5 PROTEZIONE CIVILE

5_1 *È rilevante il rapporto del* ***Piano di Protezione Civile*** *con le previsioni del PUC, in quanto non può essere ritenuto ammissibile un incremento della popolazione esposta nelle aree inondabili, attrattori urbani in aree limitrofe a zone inondabili né un peggioramento dei parametri che concorrono all'inondabilità della zona..*[pag. 19 parere VAS] .[pag. 20 parere VAS]

SISTEMA DI RACCOLTA E DEPURAZIONE DELLE ACQUE

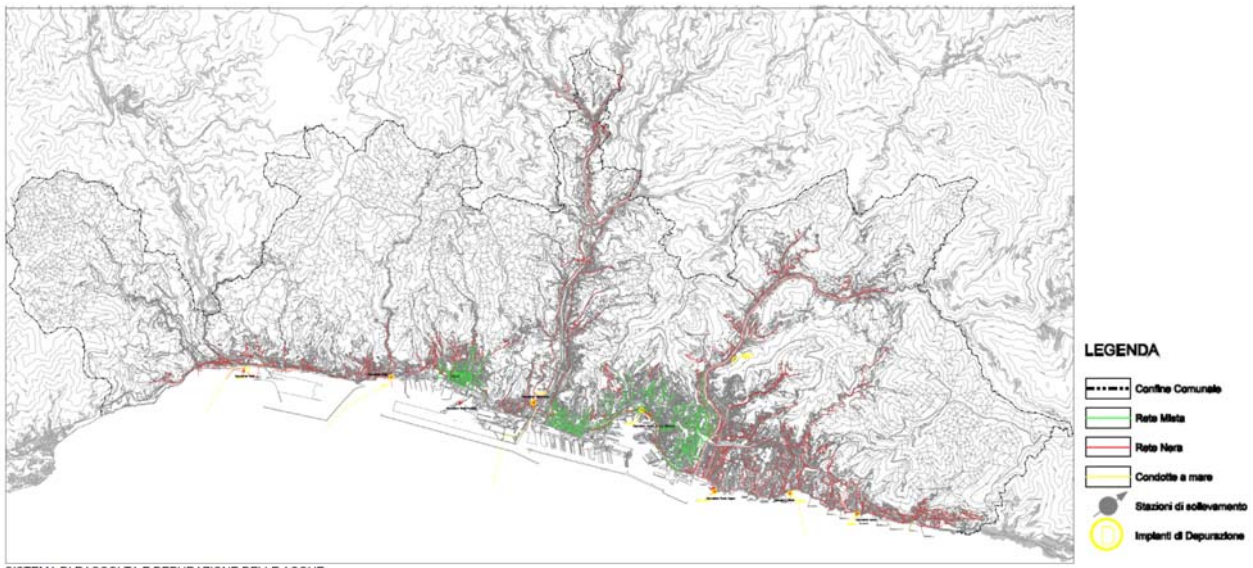
5_2 *Il PUC non analizza le* ***criticità della rete fognaria*** *(separazione, dimensionamento) né prevede la risoluzione in termini concreti delle criticità almeno per le aree sulle quali interviene. Anche nella definizione degli usi possibili dovrebbe essere fatta una distinzione, ammettendo nei locali interrati o comunque allagabili attività meno sensibili in termini di permanenza umana e/o entità dei possibili danni.* [pag. 20 parere VAS]

Nella Descrizione Fondativa capitolo "Reti tecnologiche" pag. 556 è riportata la mappatura del Sistema di raccolta e depurazione delle acque con evidenziazione della rete mista e della rete nera. Le principali criticità, consistenti nel permanere di una rete fognaria prevalentemente mista, sono il Centro Storico, Sampierdarena e Sestri Ponente.

Già oggi ogni qualvolta sia previsto o in corso di realizzazione un intervento sul territorio si procede all'adeguamento della rete fognaria prevedendone lo sdoppiamento. Anche qualora gli interventi siano posti a carico del privato quale opera di urbanizzazione, i progetti sono sottoposti ai pareri degli Uffici e delle Aziende competenti che ne prescivono dimensionamento e caratteristiche tecniche.
